**RESOLUCIÓN DE DIVISIÓN DE SUPERVISIÓN DE ELECTRICIDAD
ORGANISMO SUPERVISOR DE LA INVERSIÓN EN ENERGÍA Y MINERÍA
OSINERGMIN N° 745-2018**

Lima, 13 de marzo de 2018

Exp. 2017-031

El expediente SIGED N° 201700011132, referido al procedimiento administrativo sancionador iniciado a través del Oficio N° 368-2017, a la empresa ELECTRO DUNAS S.A.A. (en adelante, ELECTRO DUNAS), identificada con R.U.C. N° 20106156400.

Fig. 1 Perfil de tensión y carga CL L6623 del 10 de marzo de 2016

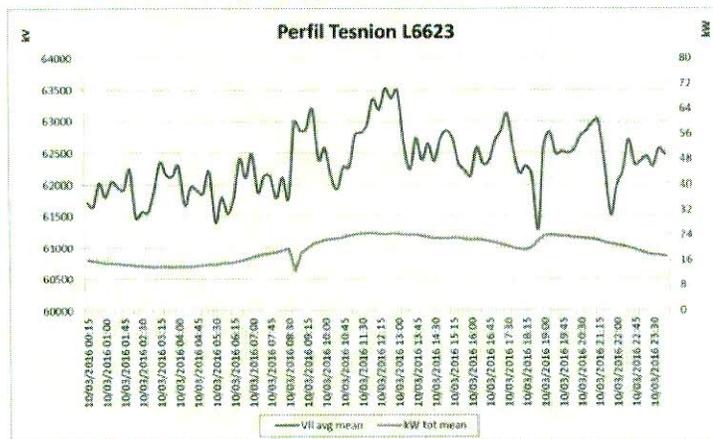
En su Informe Técnico N° GO/CC-ELD-008-2016, que en su oportunidad fue remitido al COES, indicó que el 10 de marzo de 2016, a las 08:30 horas, solo desconectó la llegada a la SET ICA NORTE por mínima tensión, debido al accionamiento de la llave TP, en el tablero de protecciones CL—L6623 lado de la SET ICA NORTE, mientras que la línea en 60kV L6623 permaneció en servicio. Como prueba de ello, muestra el perfil de tensión y carga de la celda CL_L6623 lado SET ICA.

La línea de transmisión de 60 kV Ica-Ica Norte (L-6623) abrió su interruptor en la subestación Ica Norte por mínima tensión al accionar la llave TP. Al abrir su interruptor, la línea quedó fuera de servicio y, por lo tanto, dejó de cumplir con su función principal, transmitir energía eléctrica. Se interrumpió entonces el suministro de la S.E. Ica Norte por un total de 14.71 MW (Informe COES-IEOD No. 070/2016). La línea quedó energizada en vacío (sin potencia) desde la subestación Ica.

En relación a lo manifestado por ELECTRO DUNAS en su Carta GO-240-2018/T, debemos señalar que el numeral 6.1 del Procedimiento especifica que las empresas deben registrar y transmitir al OSINERGMIN, “*la totalidad de las desconexiones, ocasiones o no interrupciones de suministro eléctrico, producidas como consecuencia de fallas en líneas de transmisión eléctrica y/o equipos o elementos de subestaciones (.)*”, por lo que está claro que al encontrarse la línea sin carga, este hecho debió ser registrado por ELECTRO DUNAS.

Considerando que es incorrecto lo manifestado por ELECTRO DUNAS corresponde desestimar lo alegado por el administrado en este extremo de sus descargos.

Fig. 4 Oscilografía del relé de la celda de Transformador de la SET PUQUIO

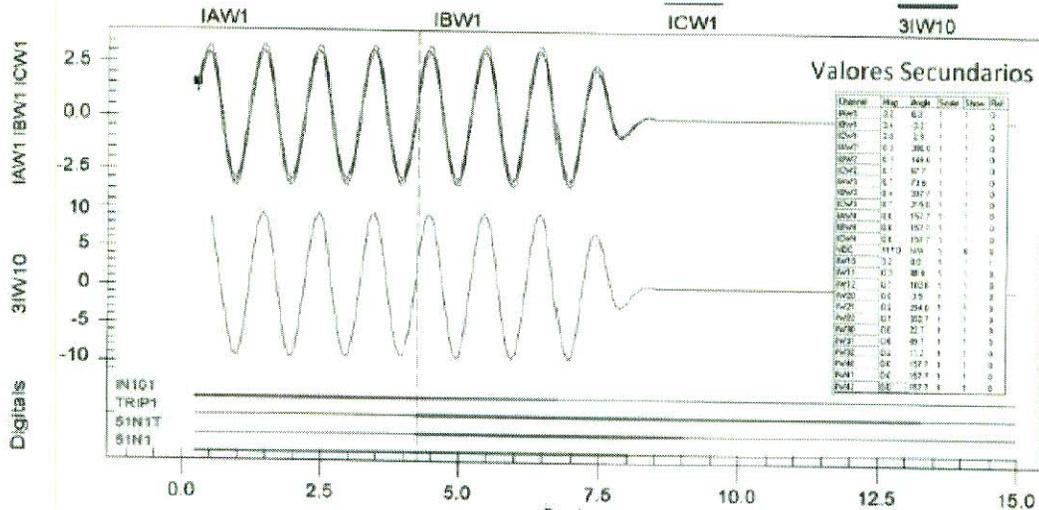
Se observa una falla bifásica a tierra con aportes de corrientes de secuencia cero $3I_0=251$ A, el relé encaminó el disparo en 0.5 ciclos, con la activación de su función de protección 51GT, mientras que por indisponibilidad del interruptor de potencia la falla permanece.

Debido al grupo de conexión del Transformador de Potencia de la SET PUQUIO, se observa los aportes de corrientes de secuencia cero $3I_0=192$ A (en valores secundarios 3×3.2 , $RTC = 20$), el relé encaminó el disparo en 28.20 ciclos con la activación de su función de protección 51NT.

Respecto al transformador (TP5360231001)- 60/22.9/10 (Puquio), debemos señalar que al producirse la falla bifásica a tierra en la línea de 60 kV L6630-3 de Adinelsa, y al encontrarse inoperativo su interruptor en la SET 53 Puquio, ésta es despejada por el interruptor de la línea L6630-02 en la SET 51 Nazca, y activa a la protección de sobrecorriente a tierra del transformador TP5360231001 de la SET 53 Puquio. En consecuencia, la desconexión del transformador de potencia se debe a una falla externa.

Fig. 5 Oscilografía del relé de la celda de salida L6630_02 SET NASCA

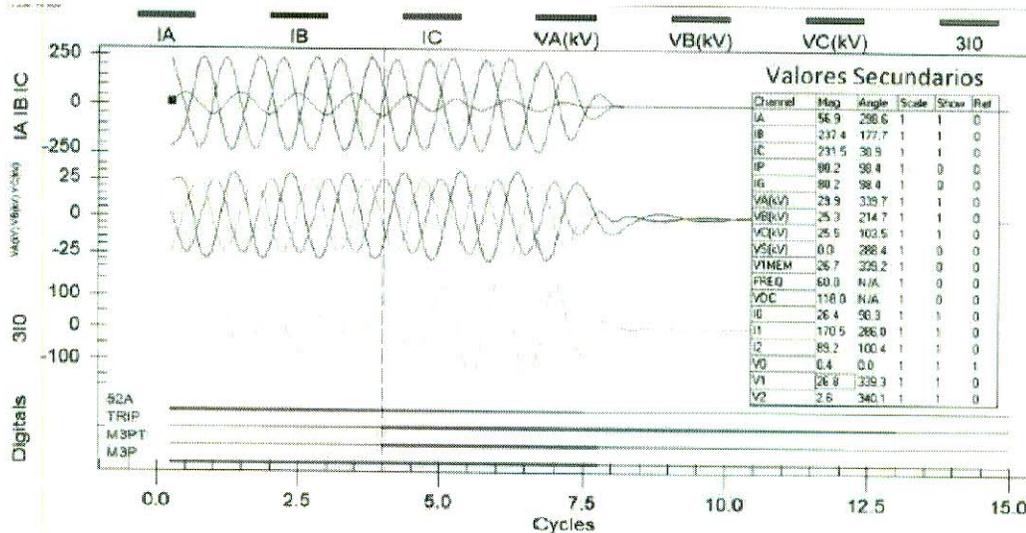
ELECTRO DUNAS expresa que en el gráfico se observa los aportes de corrientes de secuencia cero $3I_0=80$ A, el relé encaminó el disparo en 30 ciclos, con la activación de su función de protección M3PT.

Además, señala que de su parte cometieron error al momento del registro de la clasificación del motivo de la falla; sin embargo, considera que esta interrupción no debería contabilizarse, primero porque la falla no se produjo en las

A continuación, mostramos el diagrama unifilar de la S.E. Ica Norte:

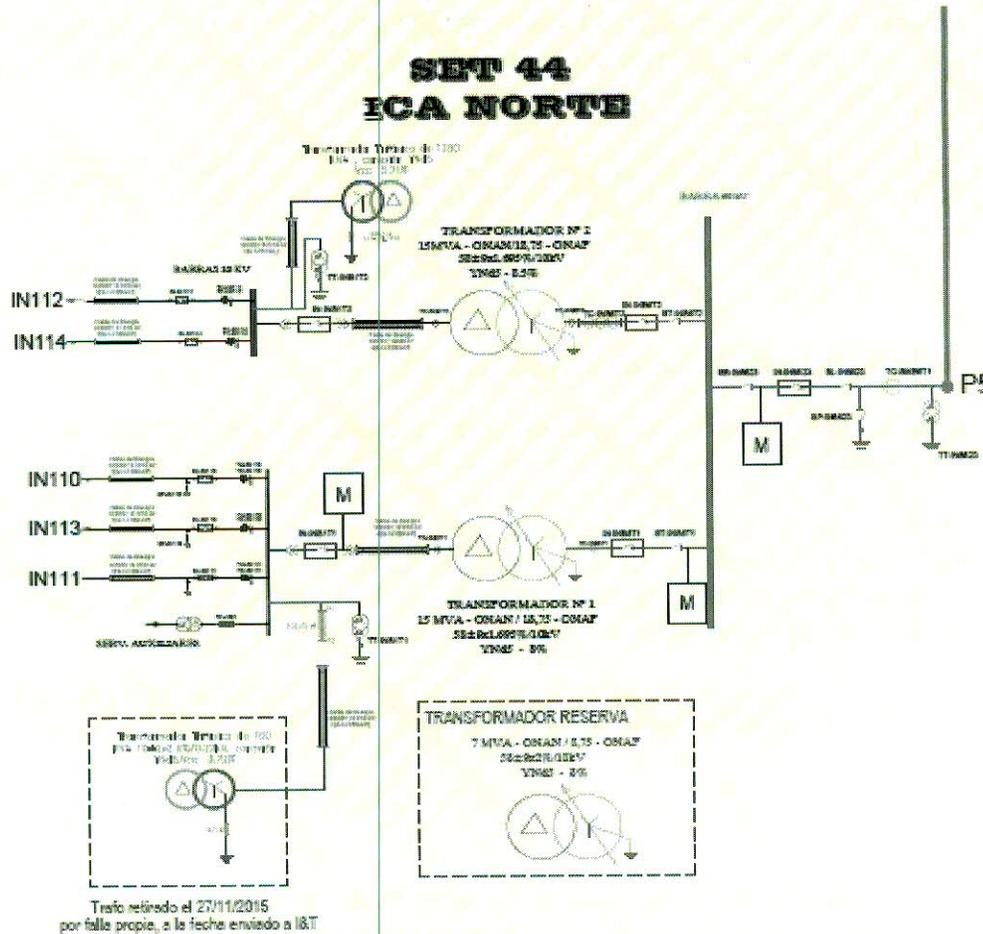
El Informe Técnico N° DSE-STE-384-2017, indica que esta desconexión fue originada por causa externa. Al respecto, debemos mencionar que el numeral 6.1 del Procedimiento señala que para el cálculo de los indicadores de performance:

Considerando que se trata de un evento originado por causa externa, el mismo no debe ser considerado para el cálculo del indicador.
